TRANSPORDIAMET

**Kose vald, Tammiku küla, Hirve kinnistu
projekteerimistingimuste eelnõu
kooskõlastamine märkustega**

Olete esitanud Transpordiametile kooskõlastamiseks Harju maakonna Kose valla Tammiku küla Hirve kinnistu projekteerimistingimuste eelnõu üksikelamu (menetlus nr 531496, EHR kood nr 121450451) ja abihoonete rajamiseks.

Joonis 1. Ristumiskoha pikikaldete kujundamine

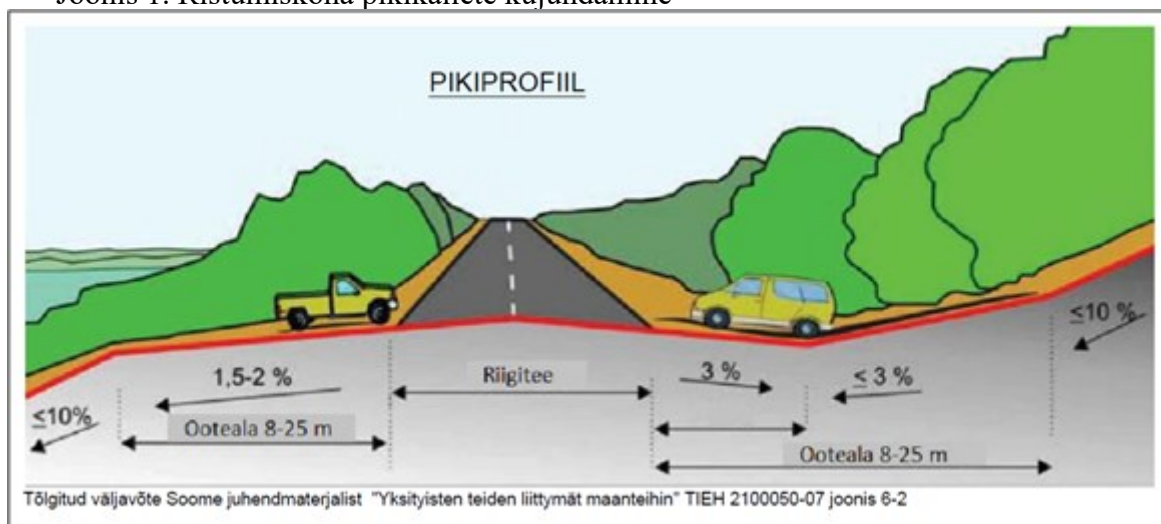
12. Ristumiskoht projekteerida riigiteega võimalikult täisnurga all. Ristumiskoha pikikalded määrata vastavalt alltoodud joonise põhimõtetele arvestusega, et riigitee alusele maale sademeveett üldjuhul ei juhitata.
